მრავალფუნქციური კომპლექსი ალმაშენებლის გამზირზე

ხარვეზის აღმოფხვრა

ხარვეზი და ხარვეზის აღმოფხვრა

ქალაქ თბილისის მუნიციპალიტეტის არქიტექტურის სამსახურის მიერ ჩვენს AR1292013 განაცხადზე (პროექტის შეთანხმების თაობაზე) 2015 წლის 15 მაისის № 1837748 გადაწყვეტილებით დაფიქსირდა ხარვეზები, კერძოდ

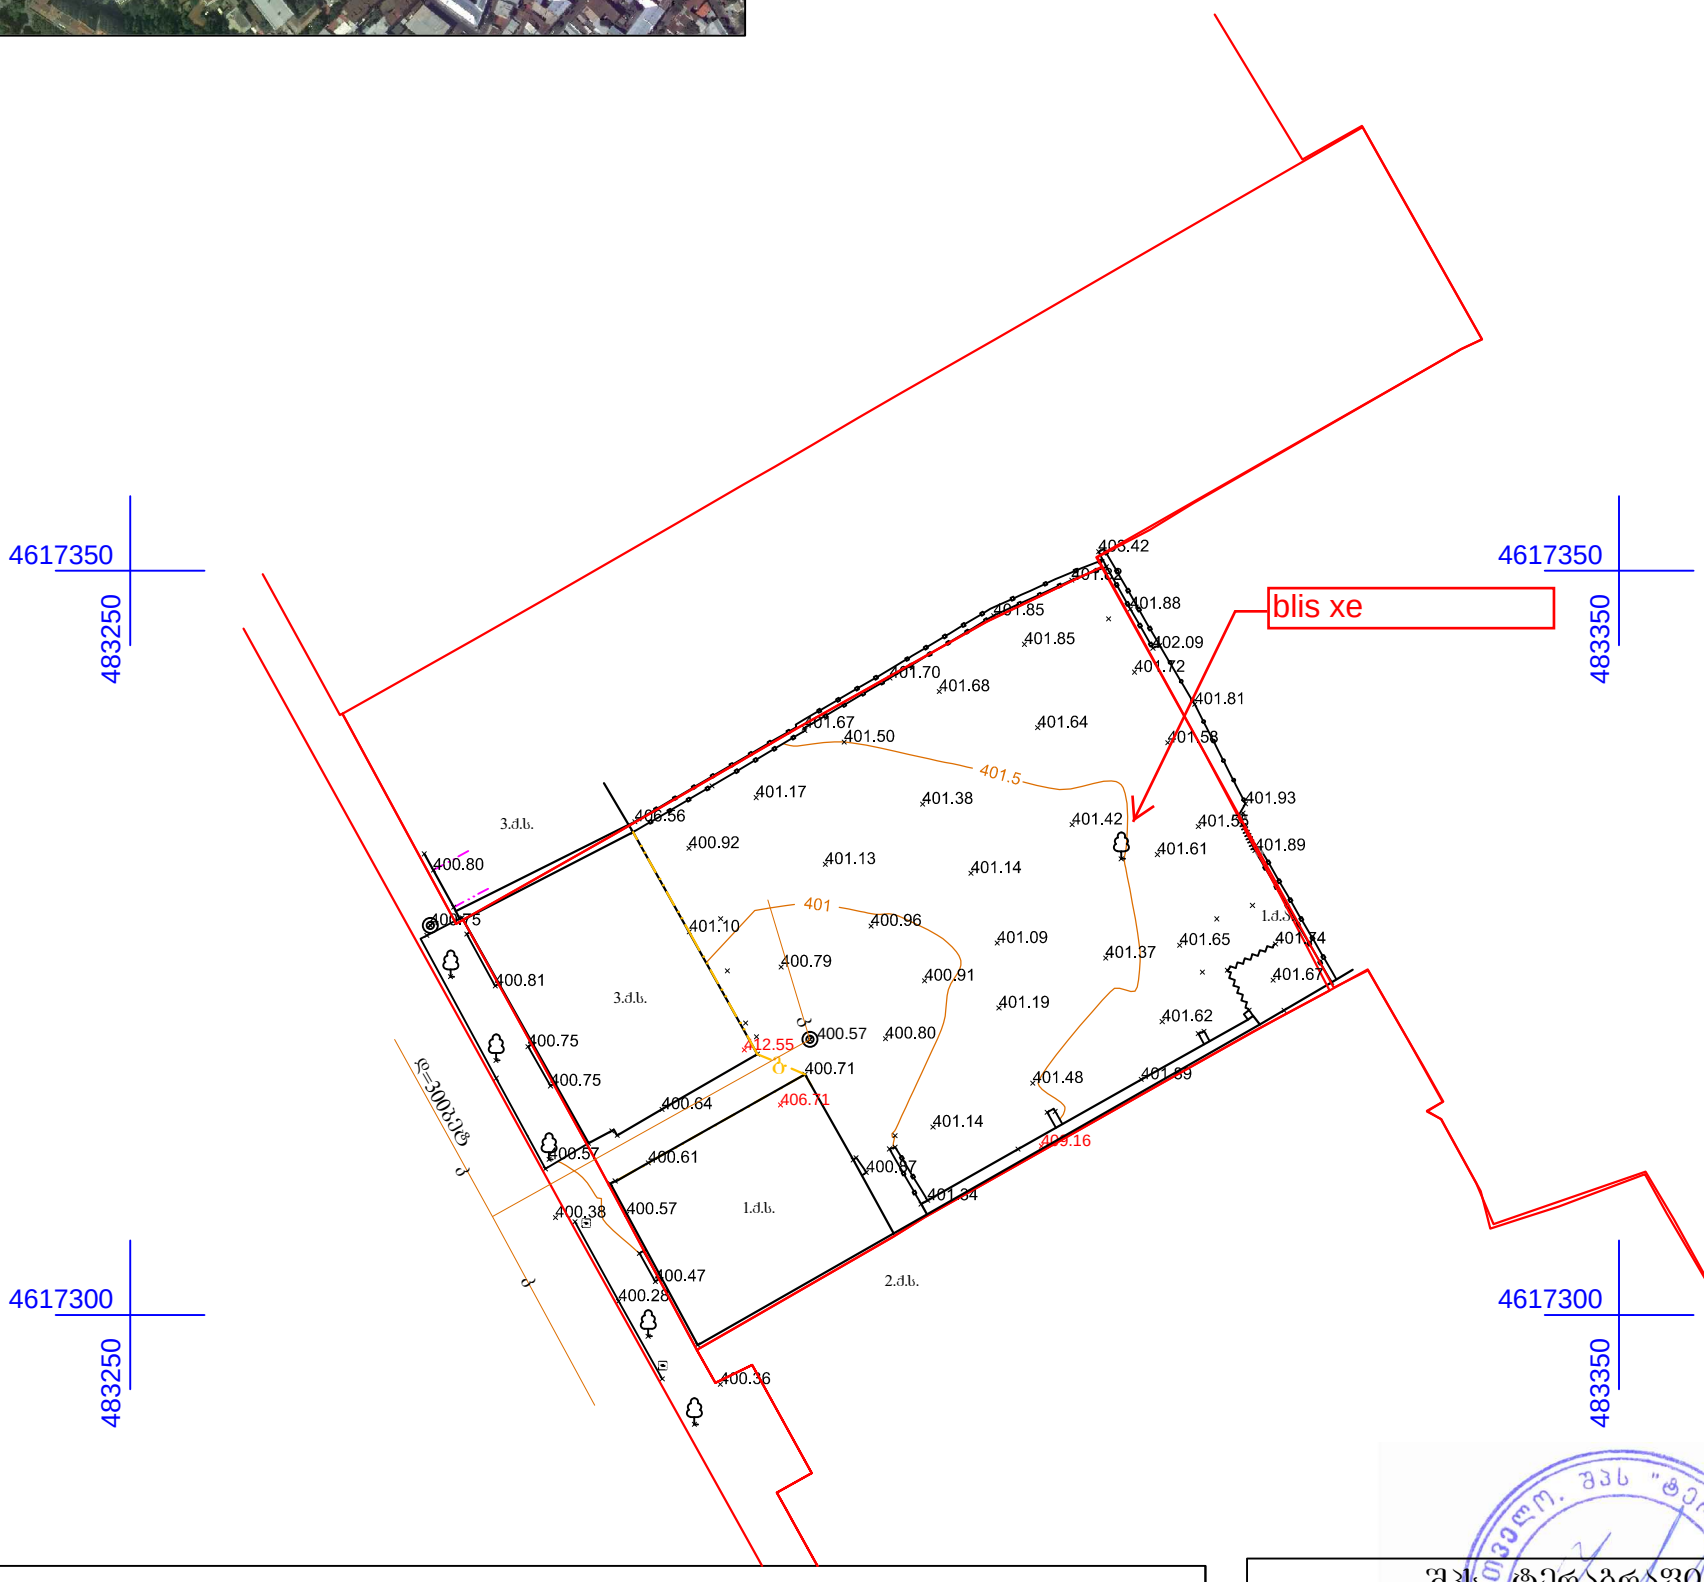
1. ტოპო გეგმაზე ნაჩვენებია სამეთვალყურეო ჭა. განმარტებული იქნეს მისი დანიშნულება და საჭიროების შემთხვევაში ნაჩვენები იქნეს შესაბამისი კომუნიკაციები;
2. წარმოდგენილი იქნეს განაშენიანების ფართობის კროკი და საჭიროების შემთხვევაში დაზუსტებული იქნეს განაშენიანების ფართობის მაჩვენებელი;
3. ტერიტორიაზე არსებული ხის მოჭრასთან დაკავშირებით, წარმოდგენილი უნდა იქნეს ქ. თბილისის მერიის ეკოლოგიისა და გამწვანების საქალაქო სამსახურის შესაბამისი თანხმობა;
4. ვექტორულ ფაილში არ არის ატვირთული სრულყოფილი პროექტი (ატვირთულია მხოლოდ გეგმები და კროკები);
5. მე–5 სართულსა და სახურავზე გათვალისწინებული ტერასები განთავსებულია N01.16.05.003.052 საკადასტრო ერთეულის მხრიდან სამეზობლო მიჯნის ზონაში;
6. წარმოდგენილი იქნეს არსებული მდგომარეობის ფოტოებში ჩასმული საპროექტო ობიექტის მონტაჟები, სხვადასხვა ხედებით, როგორც დავით აღმაშენებლის გამზირის, ასევე ვარდების ბაღის მხრიდან.

1. **სამეთვალყურეო ჭა**. შეცდომა იყო ტოპო-გეგმის ლეგენდაში, რეალურად ეს არის საკანალიზაციო ჭა; წარმოდგენილია დაზუსტებული ტოპო-გეგმა (იხ. ხარვეზის აღმოფხვრის სექციის გვ.3)
